הנדון: התנגדות חיובית לתוכנית מופקדת מס' 101-1027614 בשם חלק מדיירי אדמונד פלג 7.

הנדון: תוכנית 101-1027614

התנגדות בעלי דירות לתבנית
אדמונד פלג 5-9, מזה יעקב, ירושלים

101-1027614

קומת גגות	
מסלול:	
תוספת מוצעת בהתנגדות זו - הקלה	
תוספת מוצעת עמ"י תוכנית מוסקדת

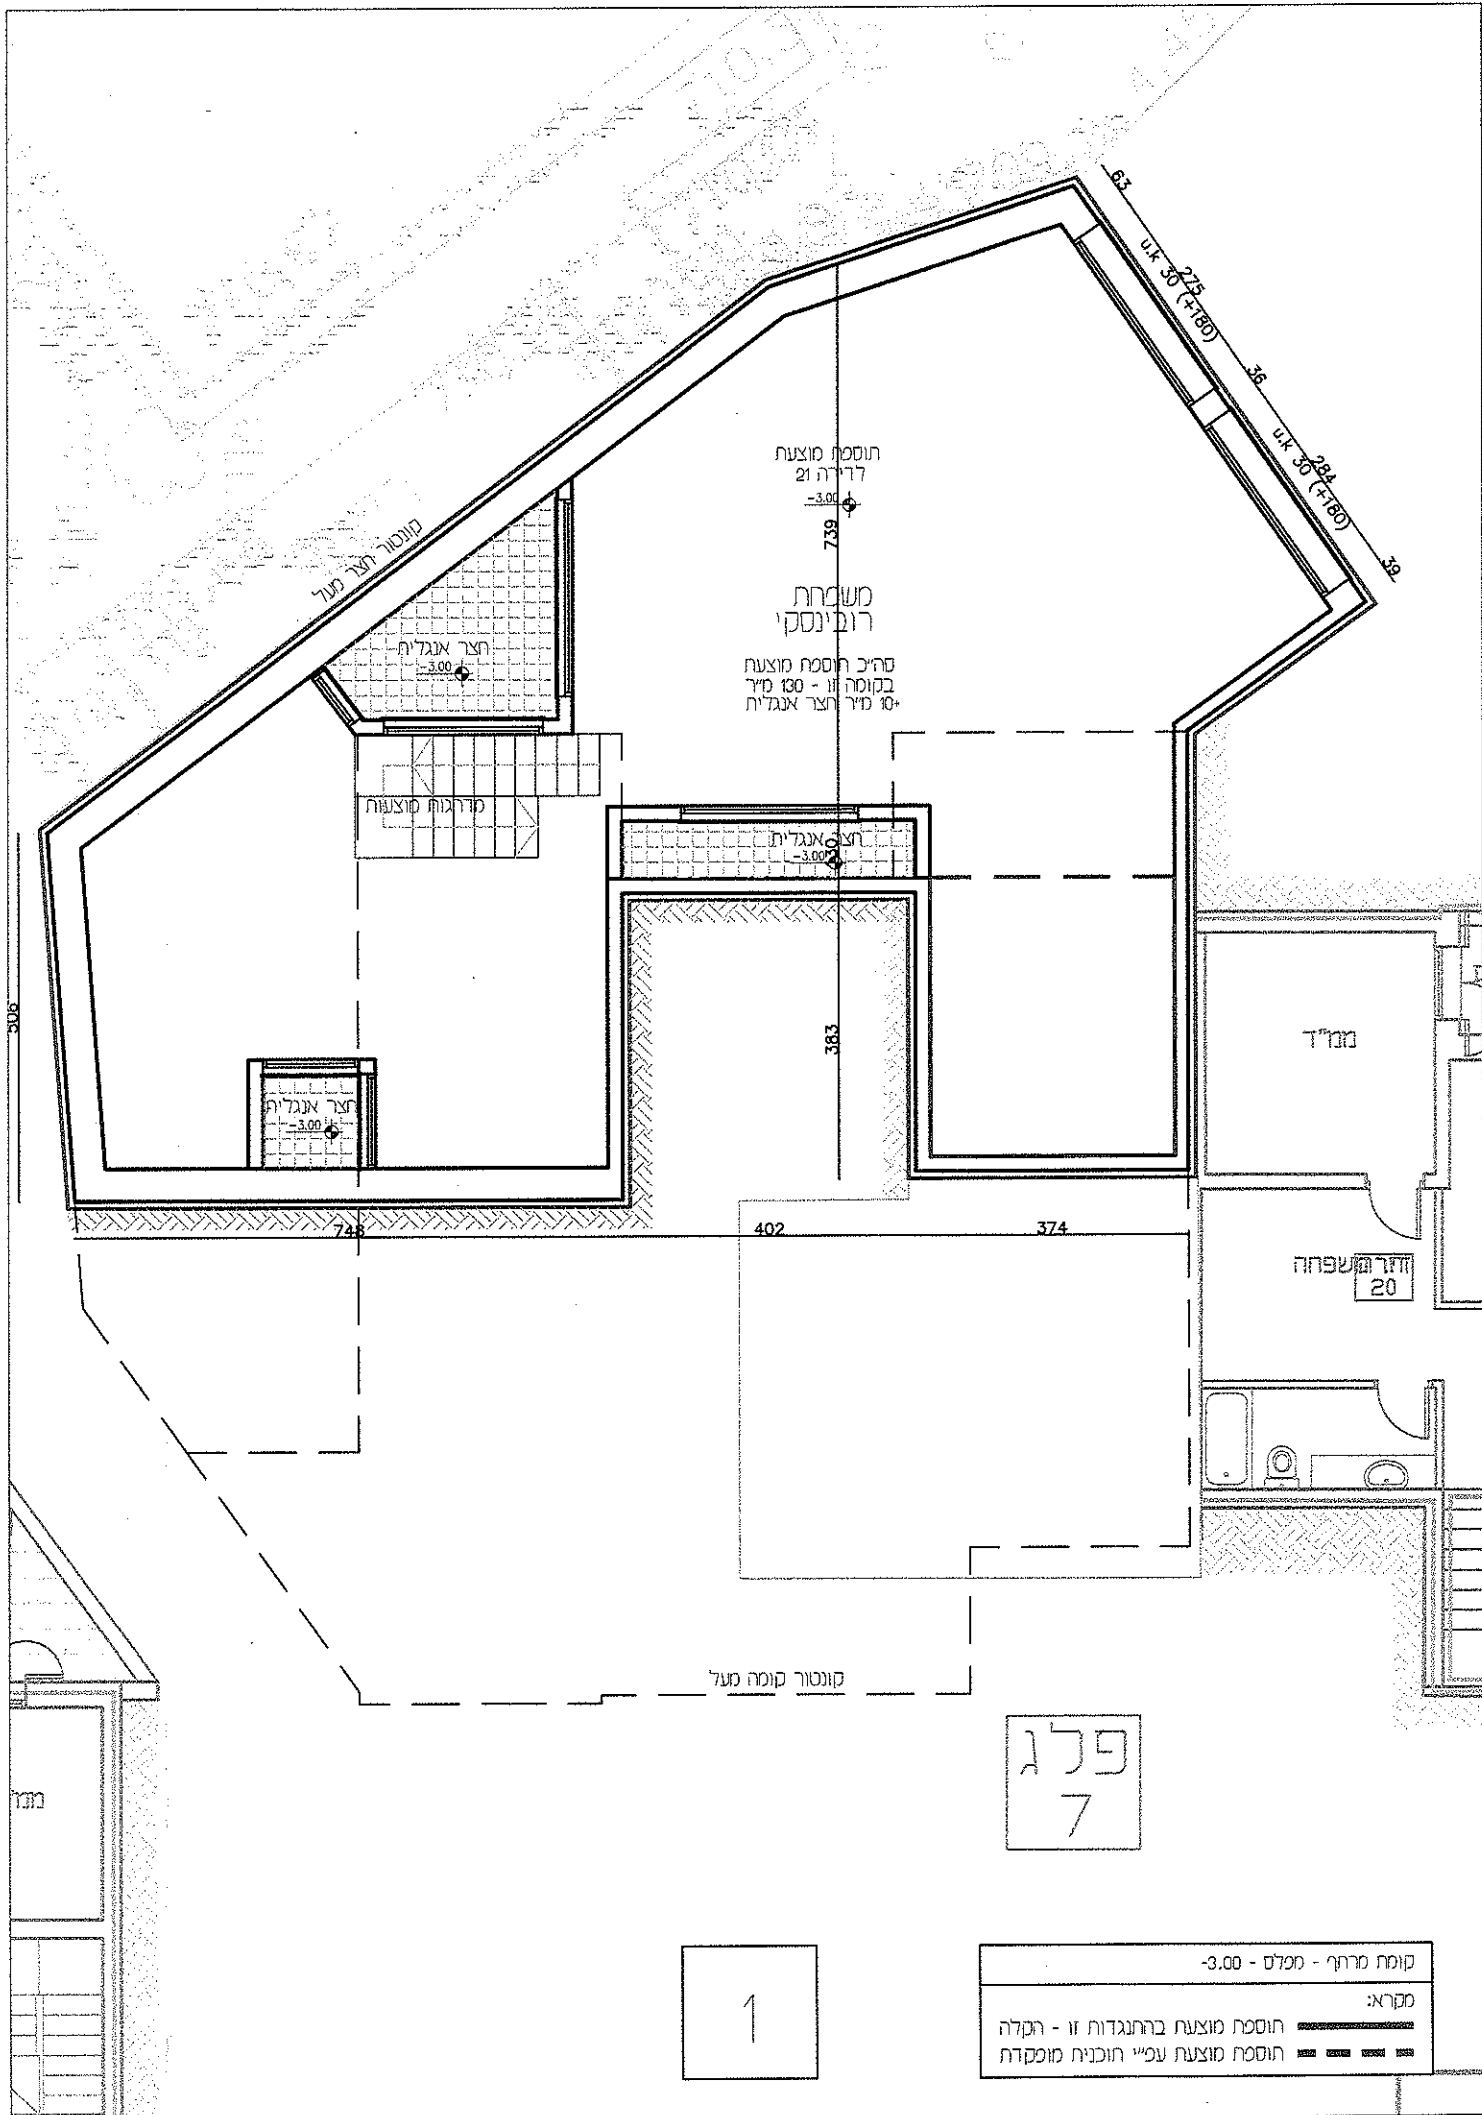
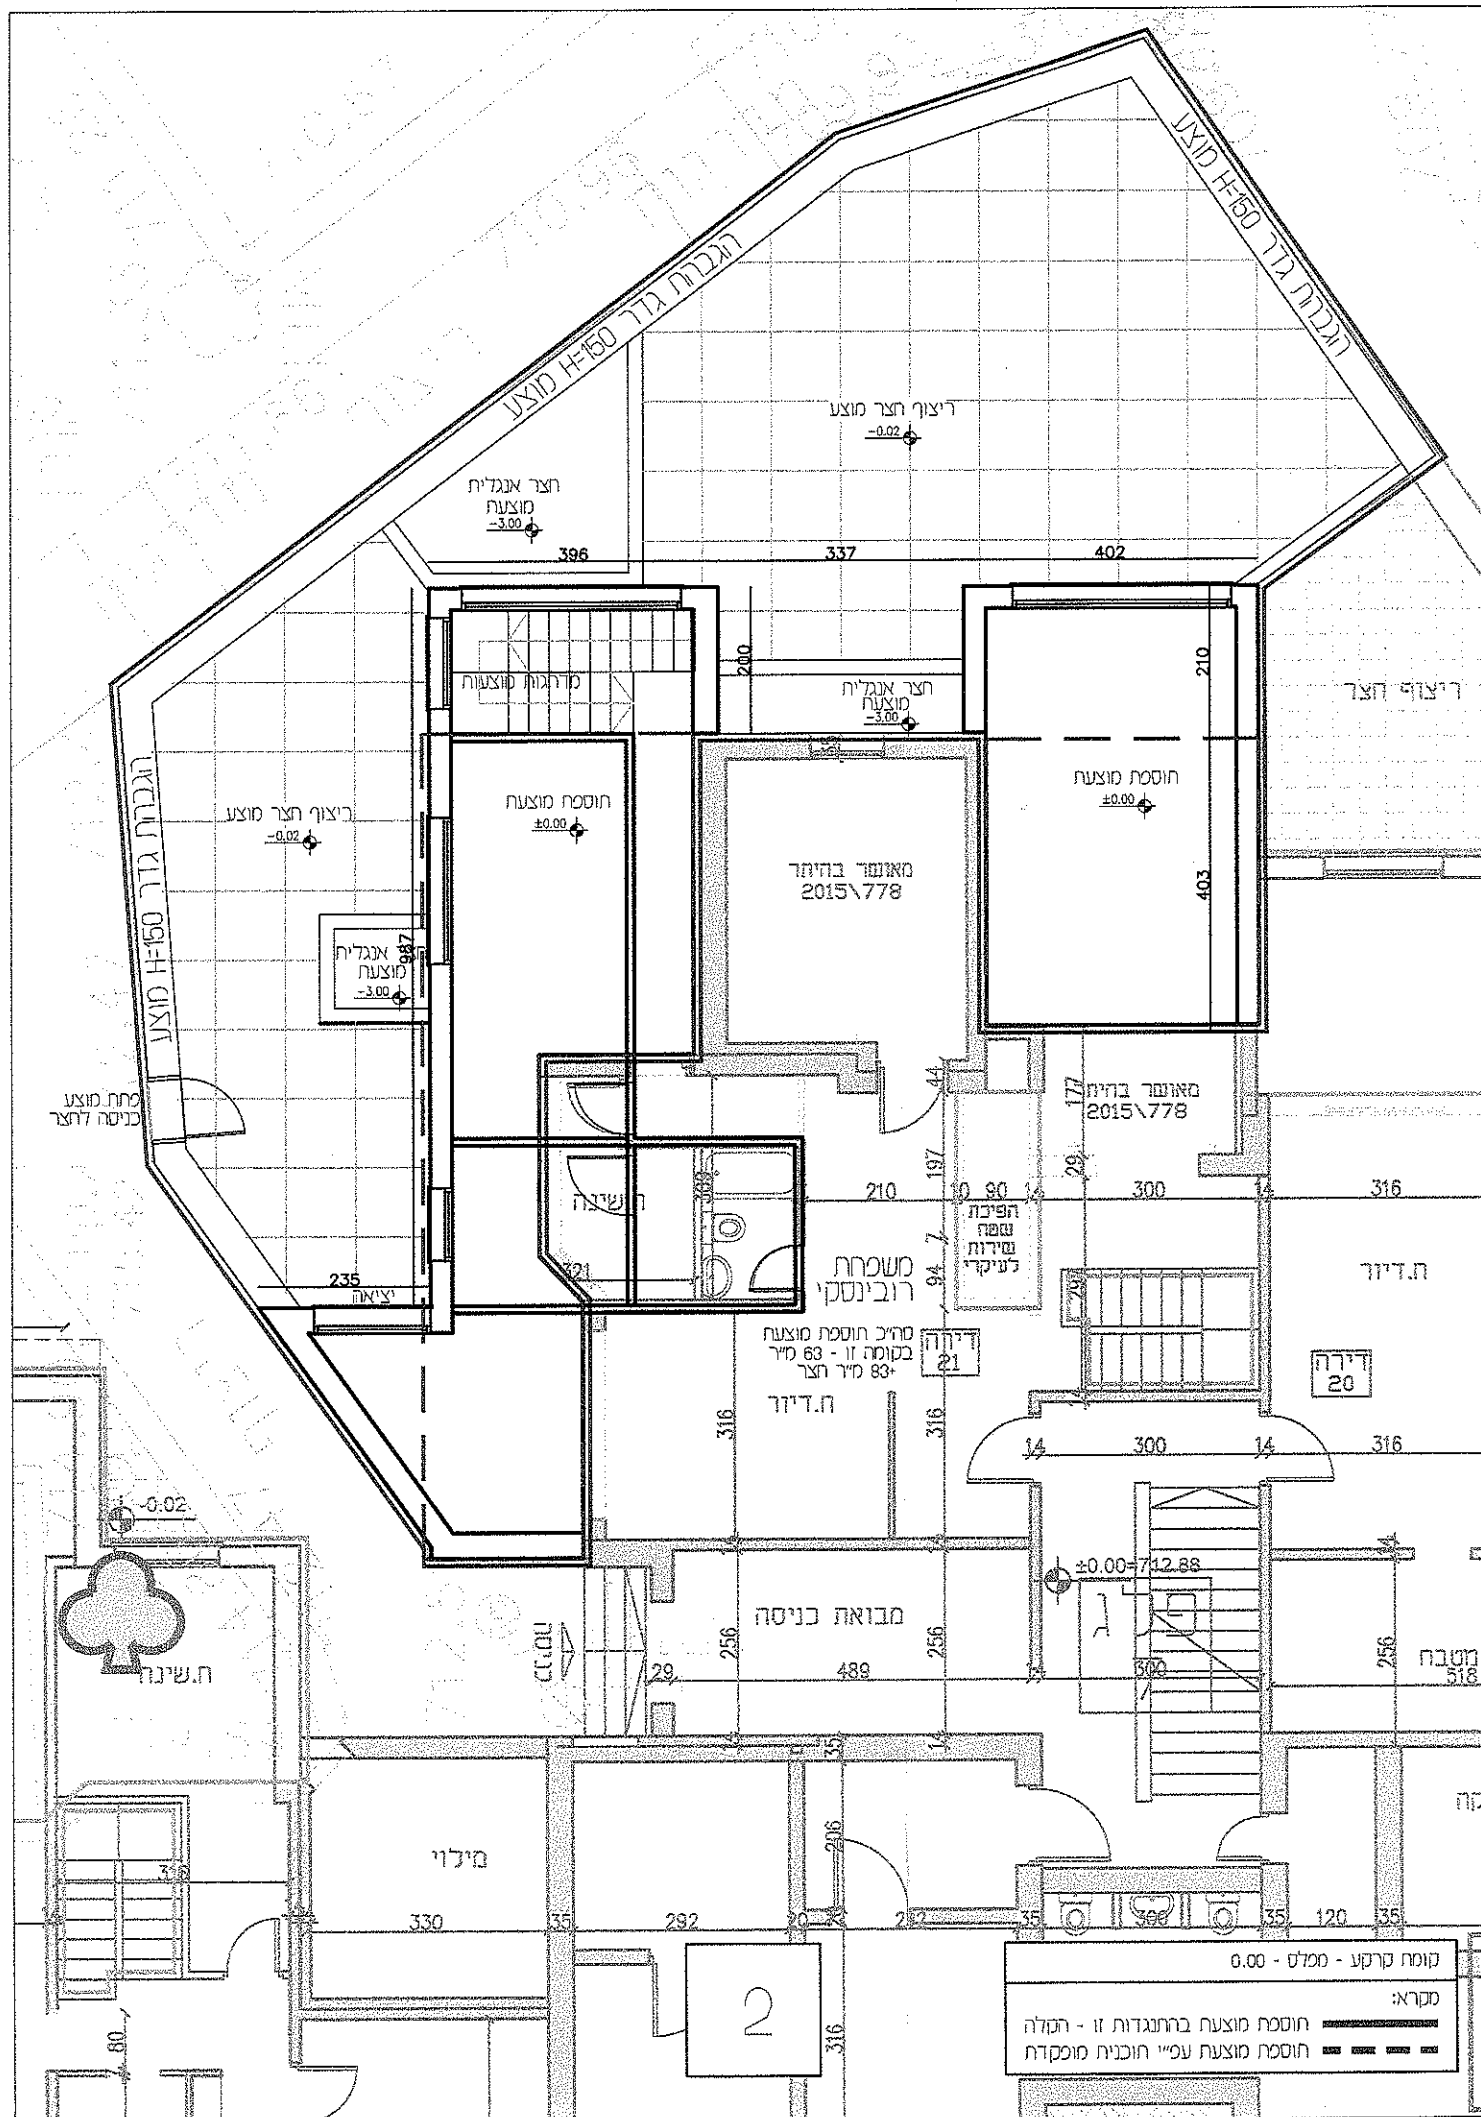
1. מוצעות תוספות ומרפסות לדירות מס' 21,25,29,33,37,34 עפ"י התוכניות המצורפות להתנגדות זו ומהוות חלק בלתי נפרד ממנה. כמו"כ מוצעה תוספת מינורית לדירות 22,26,30.

2. התוספות המוצעות בקומת הגג לדירות 37,34 ממוקמות בהמשך לתוספות בעמודה עמ"נ שלא לגרור חיזוק מבנים.
 3. מבקשים להוסיף סעיף בשלבויות ביצוע: תוספת הבניה המוצעת בתוכנית זו בקומת הגג תבנה לכל יח"ד בנפרד ללא תלות ביתר הדירות ובאופן המאפשר מימוש חלקי בלבד ללא בקשת הקלה בתאם לאישור מהנדס העיר או מי מטעמו. תוספת הבניה בקומת מרתף במפלס 3.00- תבנה ללא תלות ביתר ההרחבות ובאופן המאפשר מימוש חלקי בלבד ללא בקשת הקלה בתאם עם מהנדס העיר או מי מטעמו.
